בית ספר צמח א

## סיכום מבדק שנתי-מבדקי בטיחות מנהל חינוך

תאריך המבדק-ה' 9/2/2023

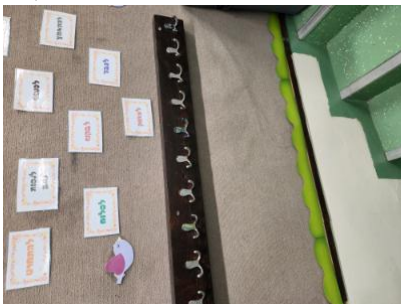
ציוד הכיבוי ומטפי הכיבוי יהיו שלמים, 2-אולם הספורט-ארון כיבוי לא תקין. סכנת פציעה. מוכנות לא מספקת לשעת חירום. - - -  
 מערכות גילוי וכיבוי אש בהתאם לדרישות מכ"ר תקינותם ומקומם בהתאם להוראת גילוי וכיבוי אש בהתאם לדרישות מכ"ר 523, יבדקו פעם בשנה לכל הפחות. בכל מוסד חינוכי ימצא  
 523-4.4-17/2/2023 20: 31 ציוד ומטפי כיבוי אש-523

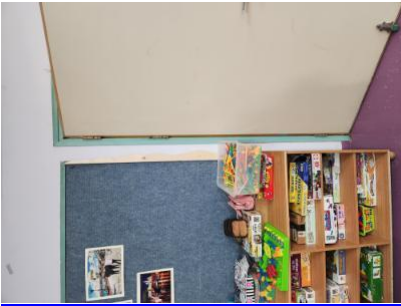
חדר מוסיקה וחדר הרכות של החטיבה הצעירה-לא הותקן מגן אצבעות בצידה השני של הדלת ( דלת שנפתחת מעל 100 מעלות). - - -  
 הדלתות תצוידנה באבזר או באבזרים לצורך המטרות הבאות: א. מגן אצבעות בשני צידי הצירים באזורים שבהם יש אפשרות להילכדות אצבעות. ב. האטת אגף הדלת במהלך סגירתו. 1-  
 ג. מעצור דלת במצב פתוח. האבזר יותקן בקיר, בגובה אגף הדלת ולא ברצפה. ד. במקלט ובמרחב מוגן יש להתקין מגן אצבעות ואלמנט קיבוע שיותאם לדלת. ה. בדלתות קלות של  
 5.23-17/2/2023 20: 49 דלתות-שירותים נדרשת הגנה מתאימה
